Von: Walter.Fritz <Fritz.Walter@frankfurt-oder.de>
Gesendet: 17 May 2019 14:38
An: Kempter Nancy
Cc: Städter.Anja
Betreff: AW: Nachricht über www.frankfurt-oder.de

wir sind vom Landesamt für Umwelt mit der weiterführenden Planung zur Verbesserung des Hochwasserschutzes Frankfurt (Oder) auf ein HW200 beauftragt. Es handelt sich um den Abschnitt der Uferpromenade vom Anschluss an den Deich Uferstraße (Oder-km 583,5) bis zur Ziegelstraße (Oder-km 584,7).

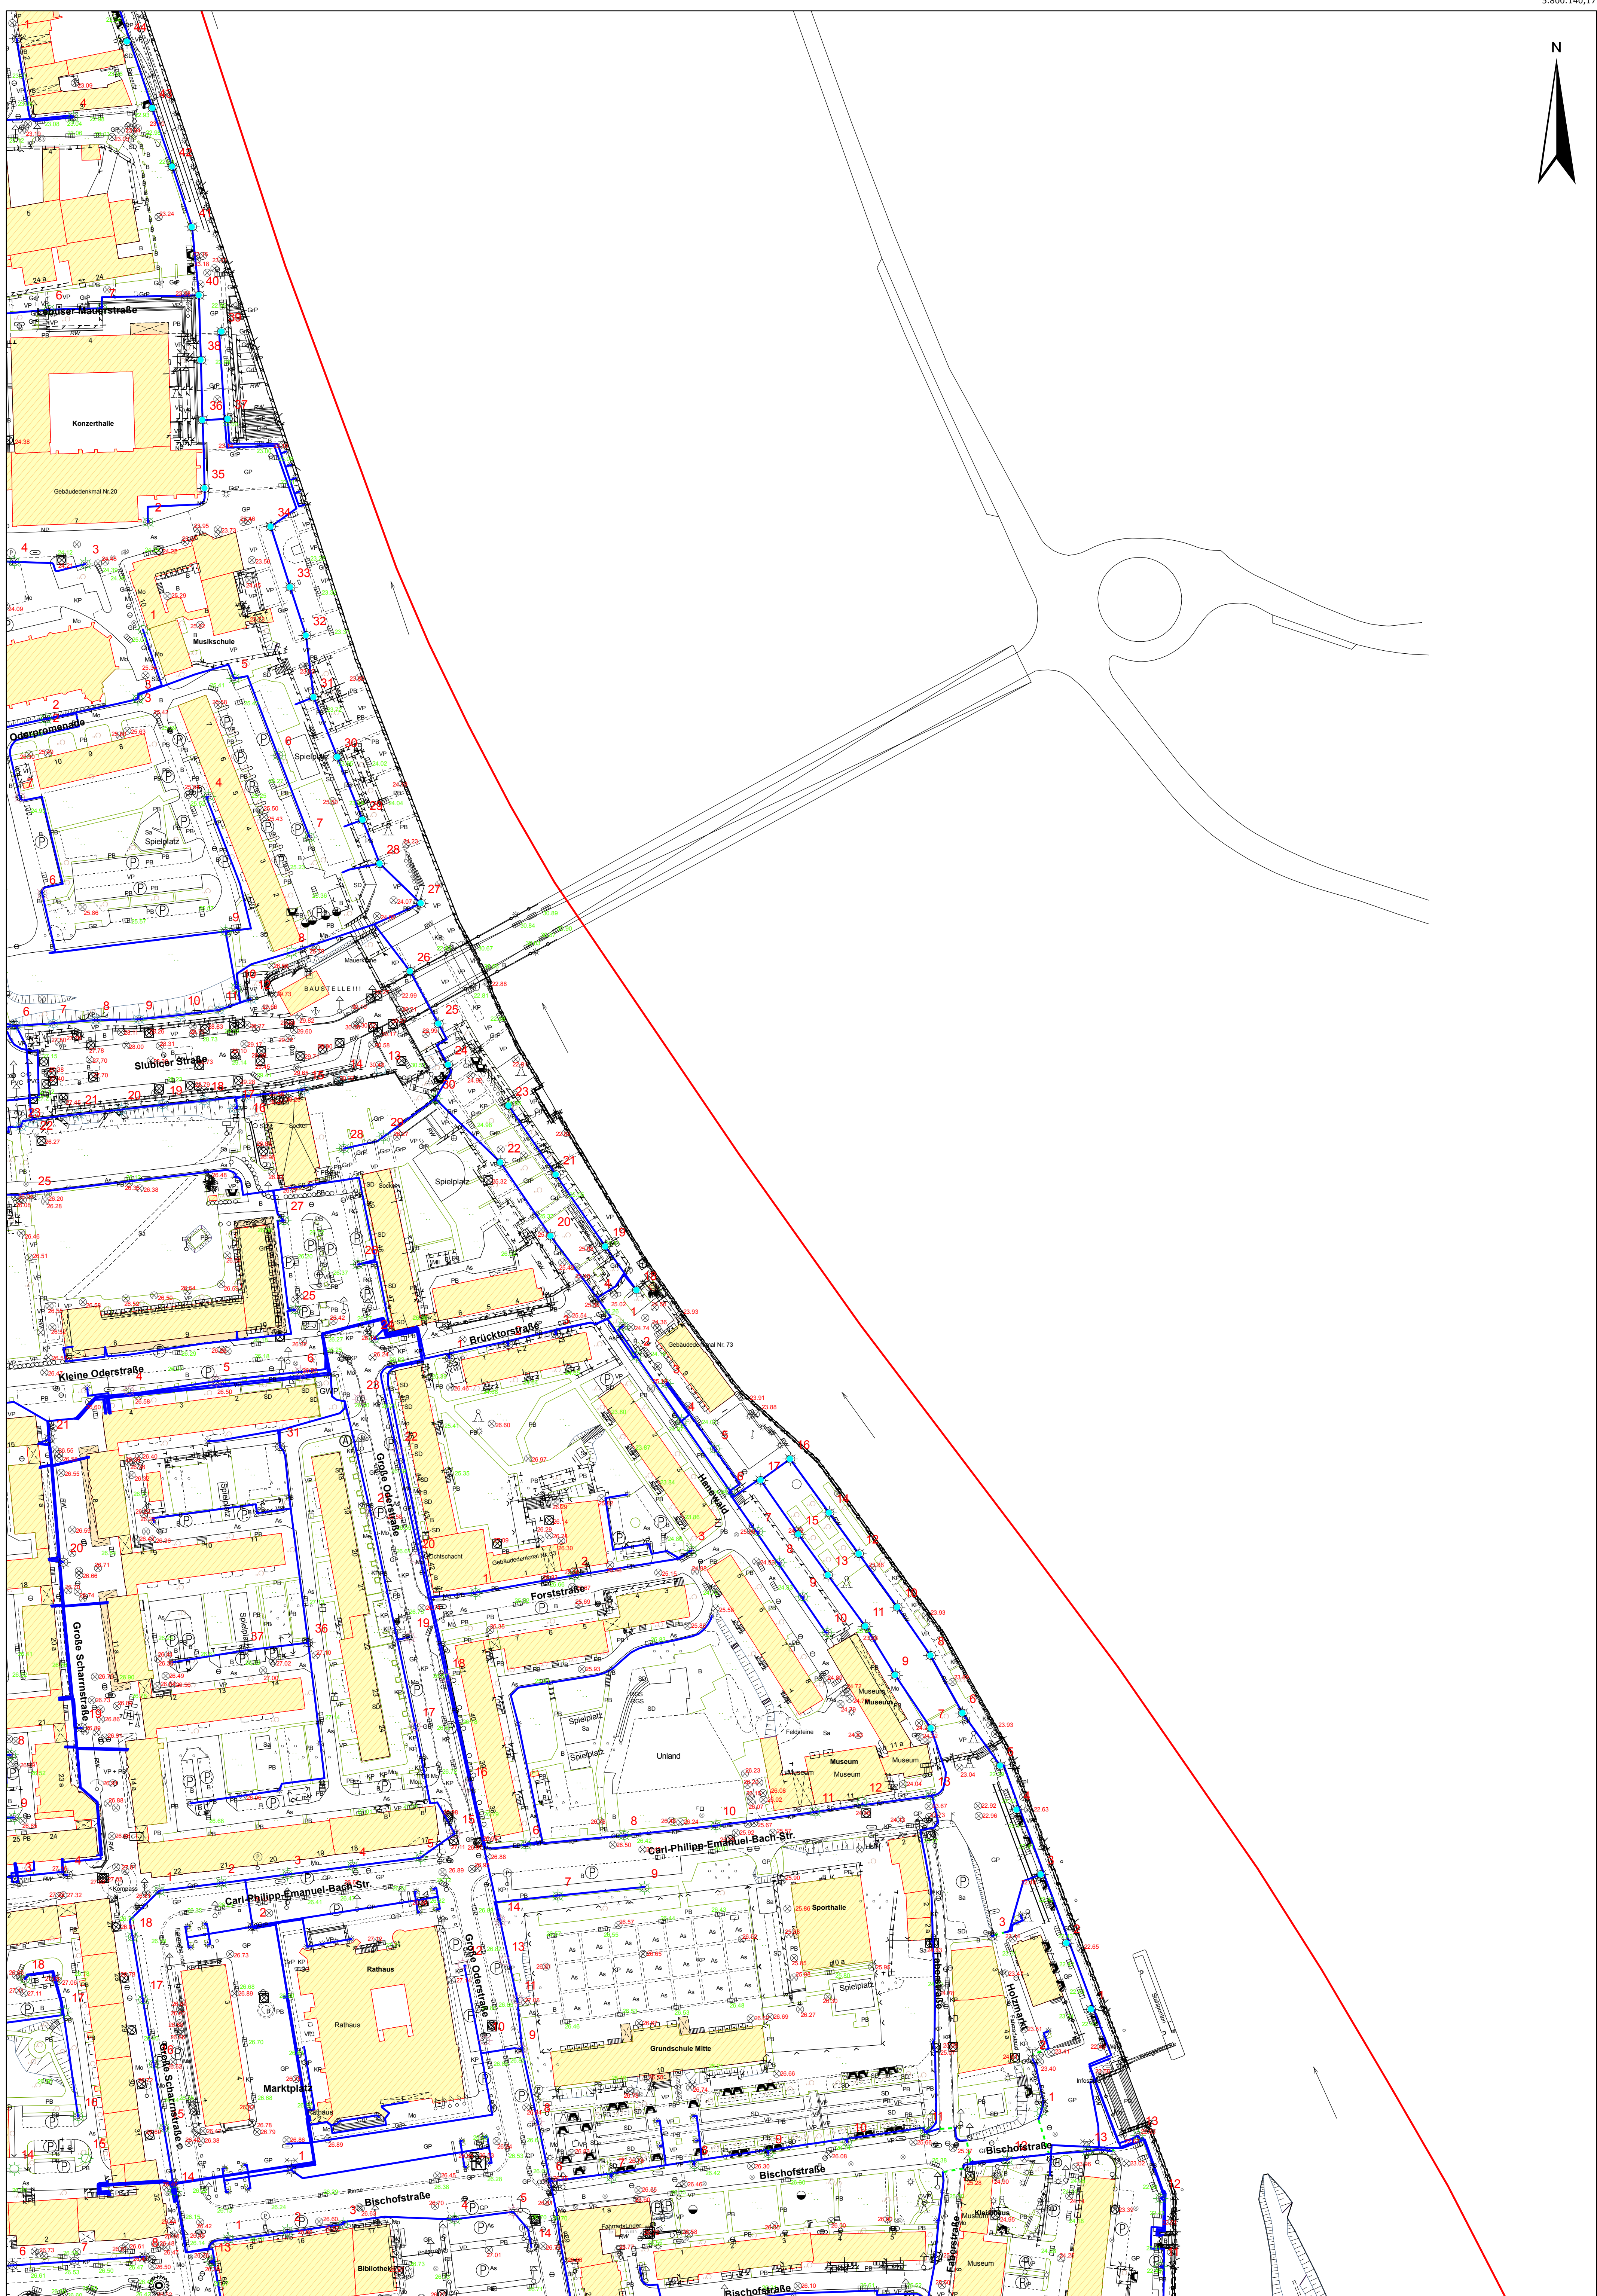
In der nächsten Planungsphase wird die Hochwasserschutzlinie näher untersucht und verfestigt. Es wird in Betracht gezogen, die bestehenden Gebäude mittels Bohrpfählen vor erhöhtem Grundwasser im Hochwasserfall zu schützen. Dabei wird ein Kreuzen der Straßenbeleuchtung nicht ausgeschlossen. Diesbezüglich haben ich folgende Fragen:

- 1) Welchen Mindestabstand müssen wir mit den Bohrpfählen zu Ihren Medien einhalten?
- 2) Ist eine Stilllegung und somit Umverlegung Ihrer Medien denkbar?
- 3) Um die Medien näher zu lokalisieren, benötigen wir die Tiefenlage bzw. die Schachttiefen.
- 4) Wie lange ist eine Außerbetriebnahme Ihrer Medien während der Baumaßnahme möglich ist? Gibt es dahingehend ein Notfallplan Ihrerseits?

einen Mindestabstand der Bohrpfähle zu den Erdkabeln der öffentlichen Beleuchtung muss 10 cm betragen.
Eine Umverlegung oder Stilllegung ist nach Absprache möglich.
Die Erdkabel liegen im Normalfall 60 cm tief.
Die Abschaltdauer müssen wir vor Ort besprechen. Sie ist abhängig vom Umfang der Absperrung.
